**INFORME TÈCNIC I JURÍDIC DE LES AL·LEGACIONS I DELS INFORMES D'ORGANISMES
SECTORIALS I ADMINISTRACIONS PÚBLIQUES PRESENTATS EN RELACIÓ A L'ACORD DEL
CONSELL GENERAL DEL CONSORCI DE 16 DE MARÇ DE 2021, D'APROVACIÓ INICIAL DEL
PROJECTE D'OBRES D'URBANITZACIÓ DEL SECTOR PARC DE L'ALBA DE CERDANYOLA DEL
VALLÈS, PRESENTATS EN EL PERÍODE D'INFORMACIÓ PÚBLICA**

Setembre 2021

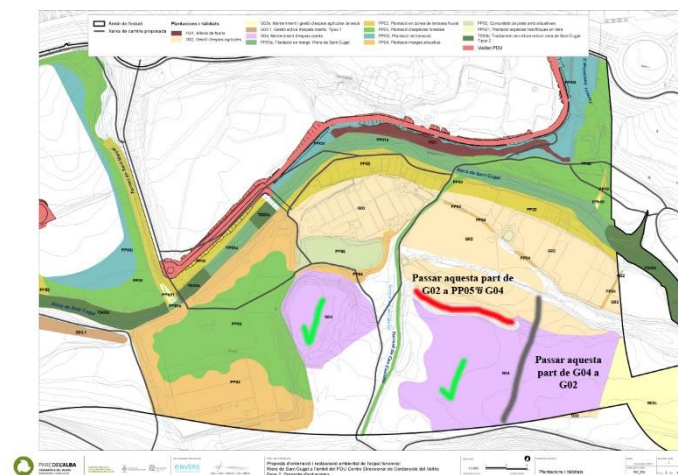
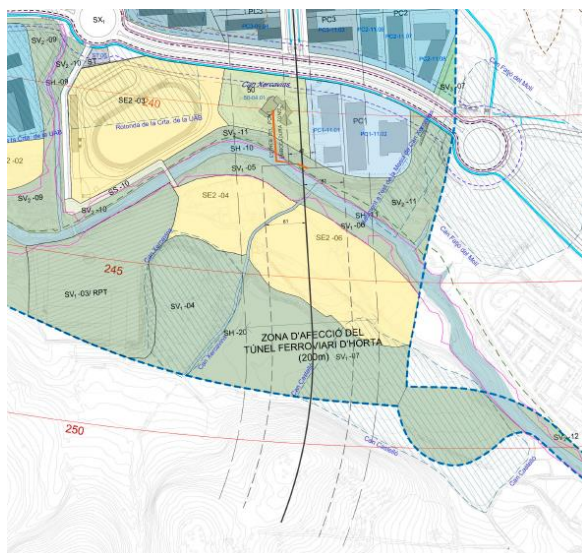
Com a excepcions a l'apartat anterior hi haurà dos àmbits: 1) L'espai definit com a G04 a la banda est del torrent de can Castelló, que en el PEP Nat està classificat com a agrícola però seria convenient deixar-ne aproximadament la meitat oest com a manteniment d'espais lliures donat que estan diagnosticats amb un alt valor ecològic, mentre que la meitat est, a continuació dels camps de conreu ja existents es proposa com a G02 (gestió d'espais agrícoles); 2) pel que fa a les propostes de plantacions i hàbitats, es proposa fer un canvi de proposta d'ús en una part pel polígon situat a l'est del torrent de can Castelló (plànol 2, full 3, i passar-lo de G02 a PP05 (comunitats de parts amb arbustives) o quelcom similar, ja que el seu marge allotja una teixonera que caldria protegir.

RESPOSTA: Els usos i gestió als sòls d'espais lliures i als equipaments ubicats dins del Parc s'hauran d'ajustar als requeriments d'integració en el paisatge i als objectius de protecció del Parc. Serà l'Ajuntament qui haurà d'implementar aquesta consideració que queda fora de l'abast del POU, la qual es considera compatible a incorporar durant la configuració i gestió d'aquests espai.

En relació a l'excepció que es fa a la zona del torrent de Can Castelló, aquesta consideració és especialment important en els espais que estan qualificats d'equipament que es troben a la banda dreta del torrent de Can Castelló on s'hi troba una teixonera d'alt valor ecològic (veure imatge adjunta).

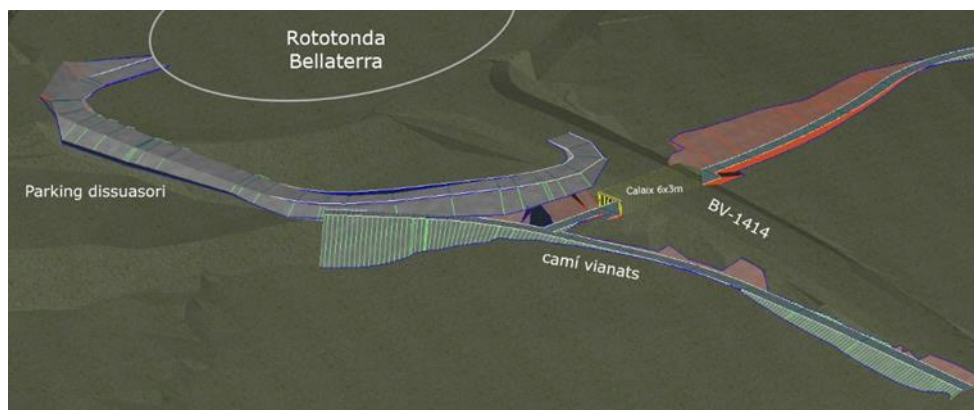
Consideració adicional 4: Caldria racionalitzar les actuacions de camins i d'enjardinament prevists al POU al límit est de l'àmbit del corredor verd (abocador Elena, Montserrat I i Avi Nord, i Montserrat II). La fauna potencialment beneficiària d'aquest sector en què es preveu una recuperació d'ambient de prats i herbassars. Es veurà negativament afectada per l'elevada fragmentació de l'hàbitat que comportarà el disseny projectat d'una excessivament densa xarxa de camins prevista en forma de zig-zaga enmig d'aquest ambient, de caire obert en què les distàncies de fugida de la fauna són majors que als ambients tancats de caire forestal. Així, es considera que caldria reduir el nombre i amplades de camins projectats dins d'aquest àmbit, optimitzant-los per donar solució a les mínimes connexions requerides per l'ús i moviment de persones

però alhora garantint també la protecció dels valors ambientals en aquest sector del Corredor Verd. També seria convenient adoptar, aquí concretament al Corredor Verd però també a tots els espais lliures, un format de ciucuits de camins més adaptat a la topografia del propi terreny, fugint de formes rectilinelas que necessàriament implicaran una major superfície de talussos i terraplens, amb els consegüents problemes de drenatge, erosió i de manteniment. D'altra banda, es considera que, més enllà de les actuacions d'eliminació de plantes al·lòctones invasores, caldria aprofitar el màxim possible la vegetació herbàcia i arbustiva ja existent. En resum, atenent a l'objectiu de restaurar els hàbitats naturals i la connectivitat ecològica a l'espai, es considera que caldria reduir la intensitat de les intervencions previstes de caire d'enjardinament en aquest sector, fent la desitjada concentració de l'ús públic el màxim de compatible possible amb l'objectiu de naturalització d'ambients de prats i herbassars.

RESPOSTA: L'àmbit situat al límit est del corredor verd està classificat al PDU com SV03 (espai lliure parc de connectivitat), i es concebeix com a zona de transició d'usos o de coixí entre l'espai urbanitzat i l'espai central del corredor verd SV02 (espai lliure corredor verd) amb un objectiu més marcat de refugi i circulació principal de fauna. Es per això que el disseny de les zones verdes d'aquest àmbit està fet per acollir una major pressió antròpica desviant aquesta de l'eix central del corredor verd. Per aquest motiu la xarxa de camins és més densa i amb més zones d'estada que la resta del corredor verd. D'altra banda, cal dir que el disseny angulós dels camins que s'han traçat sobre els àmbits Elena, Montserrat I-Avi Nord i Montserrat II segueix el disseny ja establert per l'equip Zahonero et al, guanyadors del concurs d'idees internacional que es va fer per a l'avantprojecte del corredor verd a l'any 2009, i autors del projecte de restauració de la fase 1 del corredor verd.

Les formes rectilínies del disseny a sobre dels àmbits amb antics abocadors a restaurar busquen generar els talussos necessaris per disposar del mínim gruix de terra adient per poder plantar vegetació arbòria en el marge dels camins amb l'objectiu de generar ombra, sense malmetre el segellat que hi ha sota (tal i com es mostra a l'imatge adjunta). Aquests talussos son suaus i es revegetaran per tal d'evitar erosions incorporant criteris de minimització del manteniment, tal i com es va fer a Àrids Catalunya en la fase 1 del corredor verd.

Tot i així, quan es redactin els projectes executius específics, es farà un treball d'optimització de la xarxa; així com els tractaments de vegetació arbòria als marges dels camins.

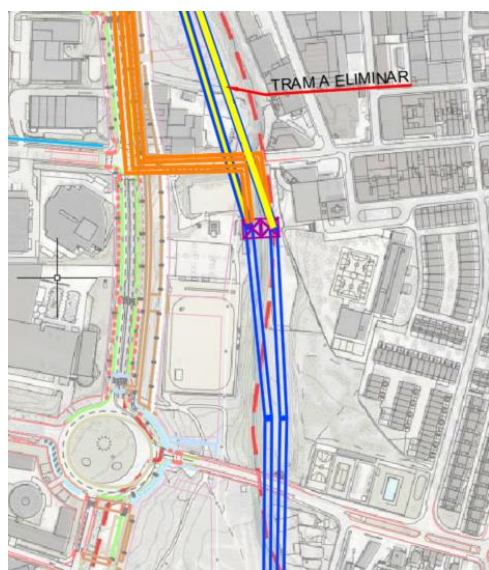
Observació 3: restauració torrent de Can Magrans o dels Gorgs, en el moment redacció projecte executiu tenir en compte consideracions del Projecte d'estabilització de talussos al torrent dels Gorgs, a Cerdanyola del Vallès, redactat per SERPA, al desembre del 2019 per encàrrec de l'Ajuntament, àmbit C/Boters-Avda. Parc Tecnològic. El projecte inclou un estudi hidràulic de l'àmbit i unes propostes d'estabilització dels talussos i restauració dels mateixos. A més d'unes recomanacions molt detallades per a la correcta erradicació de les espècies invasores al·lòctones i el seu control posterior. Aquest projecte també evidencia la necessitat de modificar l'emplaçament d'una torre de línia elèctrica present al marge dret de la llera per garantir la seguretat de la mateixa.

RESPOSTA: En relació als aspectes hidràulics de l'àmbit, es considera que aquests han estat estudiats, avaluats i informats per l'ACA en el marc més ampli de totes les actuacions urbanístiques que preveu el PDU i que incorpora el POU al llarg de tota la llera del torrent dels Gorgs. Tot i així, quan es redactin els projectes executius específics, es tindran en consideració les propostes d'estabilització i restauració de talussos mitjançant tècniques de bioenginyeria així com d'altres aspectes de detall que contempla el projecte referit (fitxes de recuperació d'espais fluvials de l'ACA), molt adients als objectius ambientals establerts per aquest àmbit.

Pel que respecta a l'erradicació de les espècies invasores al·lòctones i el seu control posterior, com es detalla al capítol 6, els projectes executius que desenvolupin actuacions en lleres tindran en consideració les fitxes d'actuacions de l'ACA que fan referència a l'eliminació de la vegetació al·lòctona.

En relació a les consideracions respecte a la línia elèctrica existent (línies elèctriques de 110 kV, circuits "Mas Figueres - Cerdanyola 1" i "Mas Figueres - Cerdanyola 2"): Degut al soterrament parcial d'aquestes línies, aquesta torre i la del seu costat seran substituïdes per unes noves torres de conversió aeri-soterrat a instal·lar a les immediacions (veure imatge). Aquesta serà una de les primeres actuacions de la fase E (Gorgs) d'urbanització. Per tant, es tindran en compte les consideracions d'aquest *Projecte d'estabilització de talussos al torrent dels Gorgs* encarregat per l'Ajuntament, així com les prescripcions de l'ACA.

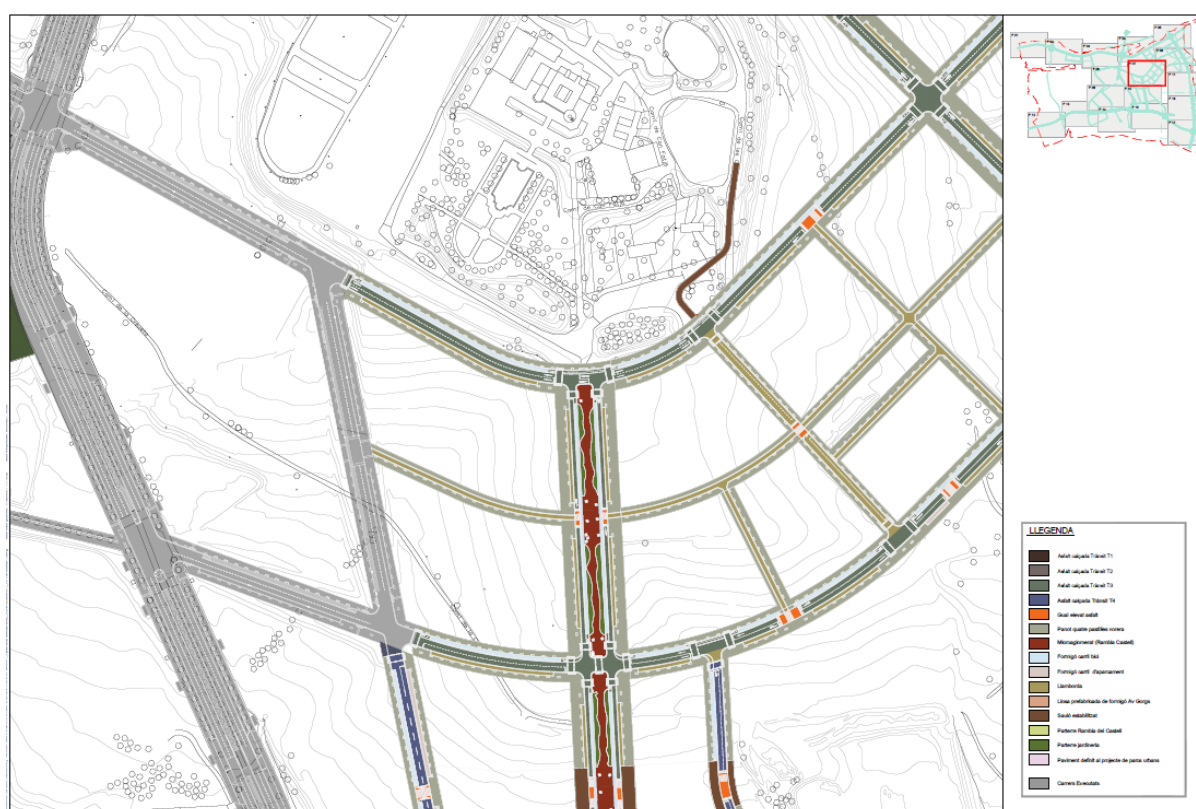
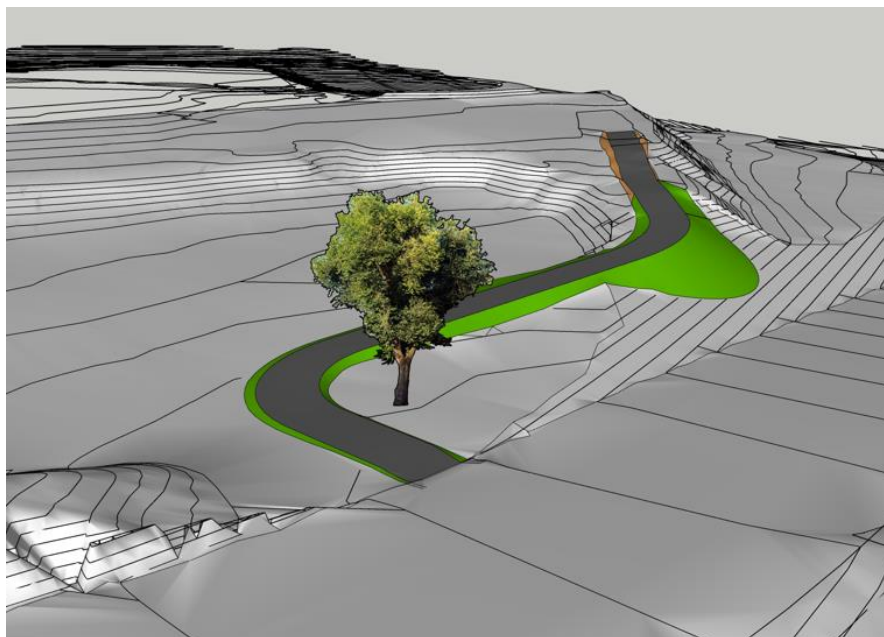
1. El projecte d'urbanització preveu l'execució d'actuacions que podrien afectar la configuració de la parcel·la resultant 50 02 01, així com les activitats que en ella es desenvolupen. Recorda que a la finca es desenvolupa una activitat econòmica

d'organització de casaments i altres esdeveniments socials, i manifesta que els talussos que preveu el PU a aquesta finca afectarien a aquesta activitat i constitueixen una restricció dels drets de la propietat sense contraprestació. Reclama que en comptes de talussos es prevegi la construcció de murs de gabions, que es restitueixi el camí perimetral afectat i la tanca de xipresos existents i que tot mantenint l'accés principal existent es prevegin dues entrades laterals de serveis en substitució de les que s'eliminen.

RESPOSTA:

Revisat el tractament que el Projecte fa de la parcel·la en qüestió, es comprova que efectivament hi ha una afectació. Consegüentment, es proposa modificar el projecte en el sentit d'incloure la restitució de l'accés que actualment hi ha a l'est de l'accés actual, així com del camí perimetral que dona accés a la part nord de la parcel·la des d'aquest nou accés, com es pot veure en l'esquema següent.
